北京中油晟德石油销售有限公司
加油站升级改造项目
安全条件审查评价报告
(备案稿)

北京中油晟德石油销售有限公司加油站升级改造项目 安全条件审查和安全设施设计审查专家组评审意见

北京中油晟德石油销售有限公司
加油站升级改造项目安全条件审查评价报告修改说明

附录 13：周边环境图示意图

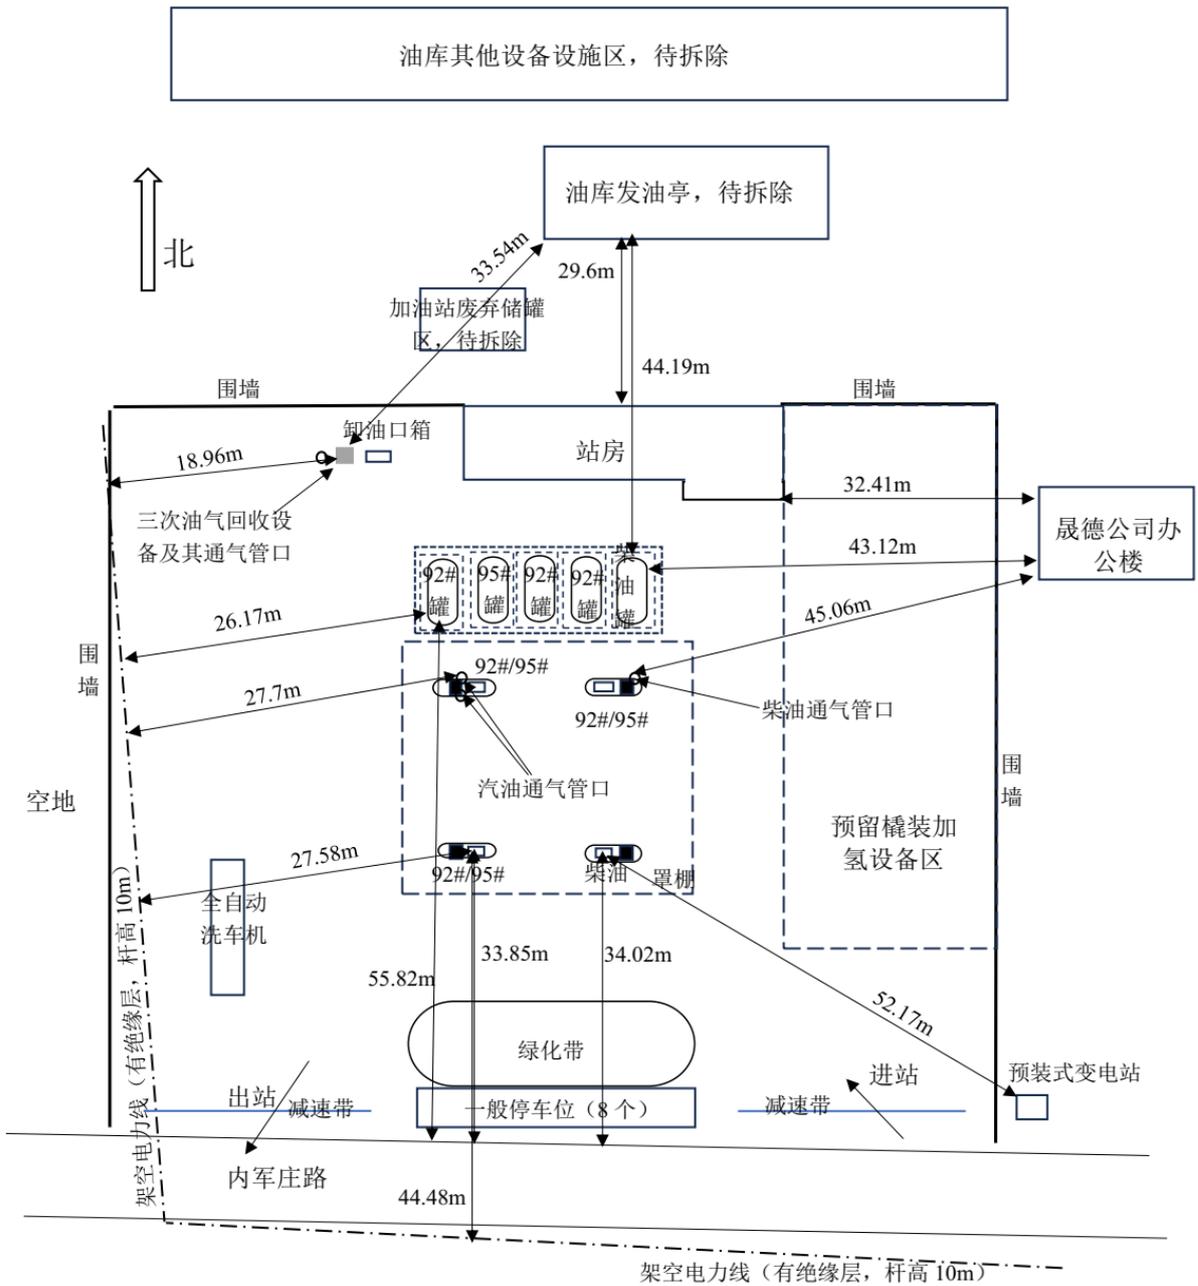
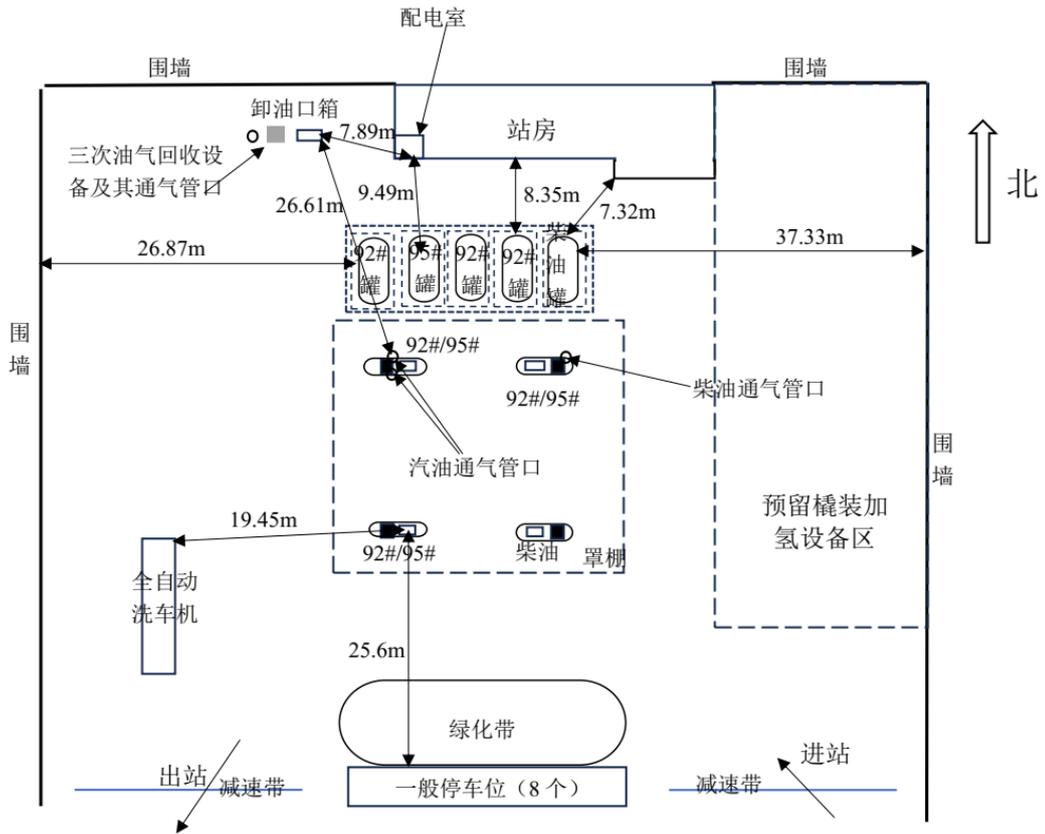
- 1、完善相关评价依据；
- 2、完善周边铁路及泄洪河道的内容描述；
- 3、统筹考虑卸油口、卸油油罐车车位和三次油气回收位置；
- 4、补充站房内部功能区域布置和水源观测井的布置；
- 5、完善安全设施相关内容；
- 6、专家提出的其他意见。

评审意见	是否修改	修改内容/未修改原因	参见页码
1. 完善相关评价依据。	是	已在报告第 1.2.2 节补充《应急管理部办公厅关于印发<淘汰落后危险化学品安全生产工艺技术设备目录（第二批）>的通知》（应急厅[2024]86 号）。在第 1.2.3 节中补充《建筑照明设计标准》GB50034-2013、《民用建筑供暖通风与空气调节设计规范》GB50736-2012、《民用建筑电气设计标准》GB51348-2019、《应急照明》GB/T42824-2023、《用电检查规范》GB/T43456-2023、《化工过程安全管理导则》AQ/T3034-2022、《石油化工静电接地设计规范》SH/T3097-2017、《配电室安全管理规范》DB11/T527-2021。在第 1.2.4 节补充《北京市危险化学品禁止、限制、控制措施（2024 年版）》（京应急发[2024]1 号）。	P4-8
2. 完善周边铁路及泄洪河道的内容描述。	是	已在报告第 2.1.4 节周边环境补充周边铁路及泄洪河道的内容描述。	P14
3. 统筹考虑卸油口、卸油油罐车车位和三次油气回收位置。	是	已在报告第 2.2.4 节项目平面布置中进行布局重新描述，并在第 F4.4 节总平面布置及建（构）筑物中对重新调整的站内布局进行了符合性评价。	P18-19 P113-118
4. 补充站房内部功能区域布置和水源观测井的布置。	是	已在报告第 2.2.4 节项目平面布置中进行站房内部功能区域布置和水源观测井的布置的内容描述。并在第 8.2 节供电中对配电室提出了相关对策措施建议。	P18-19 P59-60
5. 完善安全设施相关内容。	是	已在报告第 2.12 节项目采用安全设施情况中完善相关内容。	P32-34
6. 专家提出的其他意见。	是	已在报告第 2.6.1 节补充了站房防雷设施内容，并在附录 19 补充了站区防雷防静电接地平面图。在第 8.2 节安全生产管理中补充了加油站安全生产管理制度提出了相关对策措施建议。	P27 P183 P62-63 P65
专家审核意见：			
专家签字：
